Variante puntuale al Regolamento Urbanistico e al Quadro Conoscitivo del PS per l'aggiornamento degli studi idraulici dell'area interessata dalle esondazioni del fosso Carcerelle in loc. Le Persie e ridefinizione delle condizioni di allagabilità e delle classi di pericolosità e fattibilità idraulica

RELAZIONE IDROLOGICO IDRAULICA integrazioni

Di seguito saranno esposte le considerazioni alla richiesta di integrazioni emarginata dal Genio Civile Valdarno Superiore – sede di Arezzo – Direzione Difesa del Suolo e Protezione Civile a seguito del deposito n. 3782 del 12/11/2019.

Figura 3-1 – inquadramento geografico su base CTR 1:10.000 con evidenziati i percorsi delle aste fluviali di cui al Reticolo Regionale (aste celesti) e il percorso effettivamente rilevato nel territorio del Borro Carcerelle (asta rossa)

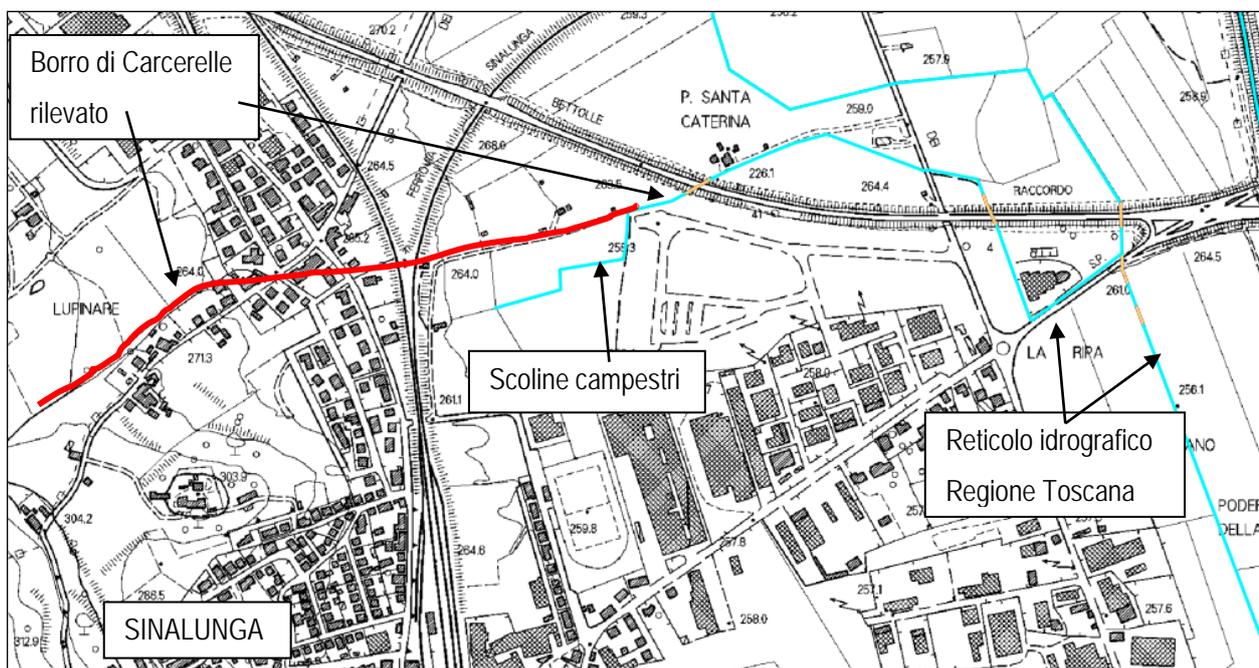
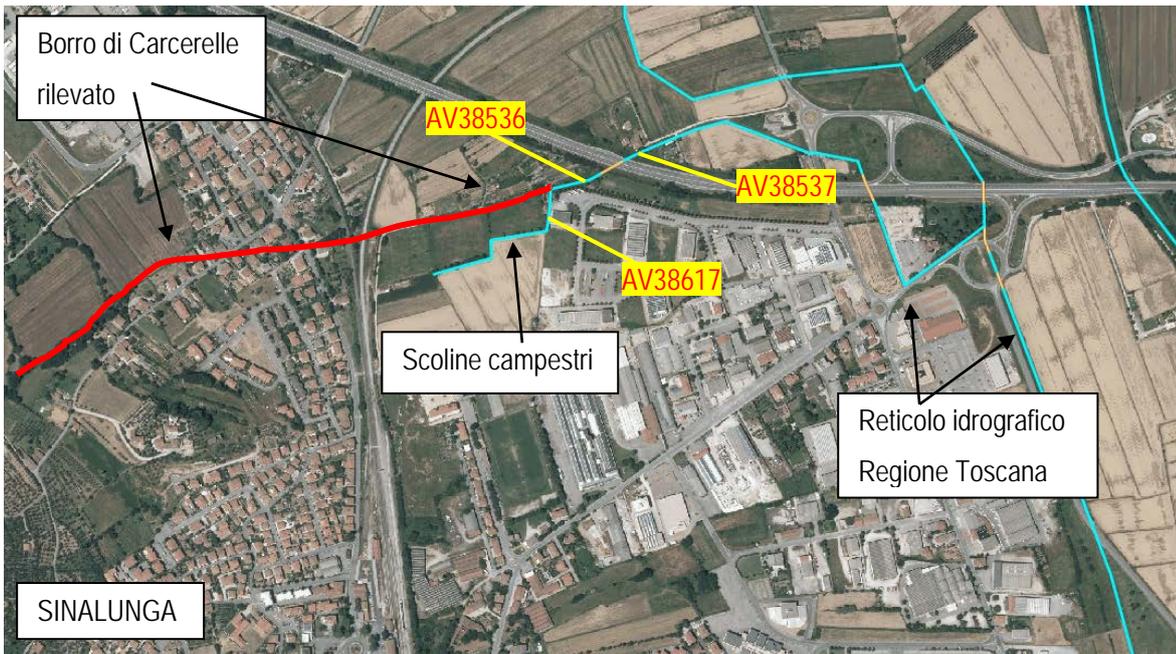
1. Analisi e approfondimento idrologico sull'assegnazione dei valori di CN e conseguente aggiornamento del modello idraulico;
2. Motivazione della perimetrazione della aree allagabili;
3. Aggiornamento dei riferimenti delle aste del Reticolo Idrografico Regionale di cui alla LR 79/2012 aggiornata con DCRT 20/2019;
4. Istanza di modifica del reticolo di cui sopra;
5. Modifica delle schede di fattibilità.

Il reticolo idrografico regionale non corrisponde con quanto rilevato nel territorio, nello specifico il reticolo regionale non comprende la parte di monte del Carcerelle (in Figura 3 evidenziato in rosso), ma considera delle aste che in realtà sono scoline campestri (indicate in Figura 3). La definizione del percorso del Carcerelle che sarà oggetto di modellazione idraulica deriva da quanto esposto dal quadro conoscitivo del Piano Strutturale vigente del Comune di Sinalunga.

3. Sono state indicate le aste e il reticolo Regionale Idrografico di cui alla LR 79/2012 aggiornato con DCRT 20/2019, rif. §3;
4. L’istanza di modifica del Reticolo Idrografico Regionale che interessa il borro Carcerelle è contestuale alla presente procedura;
